Oggetto: [ID_VIP: 7691] VILLASOR e DECIMOPUTZU (SU) – Progetto di un impianto fotovoltaico su pensilina sito nei comuni di Villasor e Decimoputzu per una potenza totale di 48 MW.

Proponente: Energetica Campidano S.r.l.

Richiesta integrazioni al SIA e alla documentazione di progetto.

Elaborazione GIS – SSPNRR (in verde l'impianto oggetto della presente valutazione, in nero altro impianto FER in valutazione. Si evidenzia la prossimità di impianto eolico in corso di valutazione).

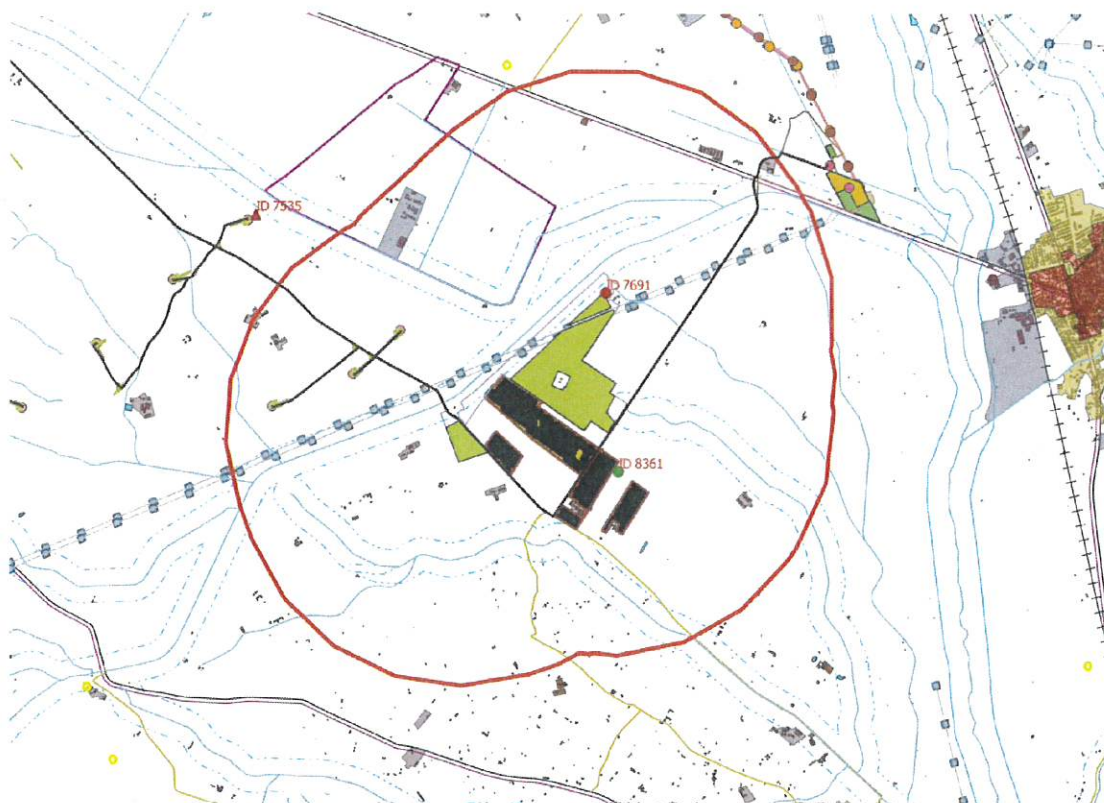
3. rispetto alla valutazione degli impatti cumulativi con altri impianti FER, nel prendere atto di quanto riportato dal Proponente nel SIA (cfr. pag. 64, ovvero che nei pressi dell'area di intervento sono presenti due impianti fotovoltaici di piccole dimensioni ed un impianto a biomassa realizzati), si evidenzia che, da una disamina compiuta dalla Scrivente (cfr. immagine sotto riportata) risultano in valutazione, in prossimità dell'impianto di cui trattasi, ulteriori impianti FER (un fotovoltaico contiguo al progetto in oggetto - ID_VIP 8361 ed un eolico ID_VIP 7535), che condividono con l'impianto di cui trattasi parte del percorso dei cavidotti, oltre a costituire una potenziale macroarea tecnologica in territorio agricolo; si chiede pertanto di voler aggiornare le proprie valutazioni tenendo anche conto delle interferenze che si generano rispetto agli impianti in corso di valutazione (sovrapposizioni, fenomeni d'ombra, etc.);
